ID.272.20.2019

**„Przebudowa drogi powiatowej nr 2644G Chojnice – Duża Cerkwica
na odcinku Chojnice – Ogorzeliny”
realizowane w ramach dofinansowania z Funduszu Dróg Samorządowych.**

Zgodnie z art. 38 ust. 1 i 2 ustawy z dnia 29 stycznia 2004 r. Prawo zamówień publicznych (t. j. Dz. U. z 2019 r. poz. 1843) do zamawiającego w dniach 25-26.11.2019 r. zostały wniesione następujące pytania:

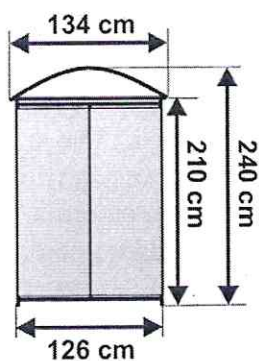
Prosimy o podanie parametrów technicznych wiaty przystankowej (wymiary, wypełnienie, konstrukcja, rysunek itp.) – poz. 119.

Wiatę wykonać z profili stalowych malowanych.

Dach wiaty wykonać z poliwęglanu komorowego 4mm przyciemnianego.

Wiąta przeszklona szybami z szkła hartowanego 5mm z atestami bezpieczeństwa.

Ławka wykonana z drewna sosnowego impregnowanego.
